RELATÓRIO DE VISTORIA

Identificação: DFCR-CSG-RV-047-2025	Datas da Vistoria: 09 e 10/09/2025
	Data do Relatório de Vistoria: 11/09/2025
Identificação do Contrato: CONTRATO SELT Nº 50/2022 – EDITAL CRI nº 0001/2022.	
Objeto do Contrato: concessão da infraestrutura de transporte de trechos integrantes das rodovias ERS-122 (km 0,00 ao km 168,65), ERS-240 (km 0,00 ao km 33,58), RSC-287 (km 0,00 ao km 21,49), ERS-446 (km 0,00 ao km 14,84), RSC-453 (km 101,43 ao km 121,41) e BRS-470 (km 220,50 ao km 233,50).	
Concessionária: Caminhos da Serra Gaúcha – CSG.	
Assunto: vistoria técnica em campo.	
Referência: PROA nº 25/0400-0001233-0.

NOTA TÉCNICA

Identificação: DFCR-CSG-NT-092-2025	Data de Recebimento: 19/09/2025
	Data da Nota Técnica: 07/10/2025
Identificação do Contrato: CONTRATO SELT N° 50/2022 – EDITAL CRI n° 001/2022.	
Objeto do Contrato: concessão da infraestrutura de transporte de trechos integrantes das rodovias ERS-122 (km 0,00 ao km 168,65), ERS-240 (km 0,00 ao km 33,58), RSC-287 (km 0,00 ao km 21,49), ERS-446 (km 0,00 ao km 14,84), RSC-453 (km 101,43 ao km 121,41) e BRS-470 (km 220,50 ao km 233,50).	
Concessionária: Caminhos da Serra Gaúcha – CSG.	
Assunto: Ofício GC-116/2025

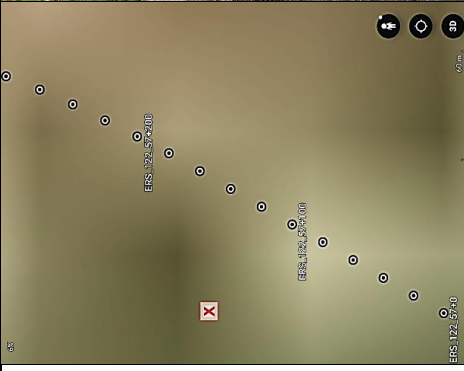
<p>31</p>			<p>Trincas Interligadas de Classe 3 Item 3.1.1 do PER</p>	<p>ERS 122 057+140</p>	<p>Crescente</p>	<p>72 horas</p>
<p>32</p>			<p>Panelas Item 3.1.1 do PER</p>	<p>ERS 122 057+140</p>	<p>Crescente</p>	<p>24 horas</p>

IDs	Situação
01 ao 35	Atendido (*)

(*) A concessionária efetuou a correção dos defeitos dentro do prazo definido pelo PER.
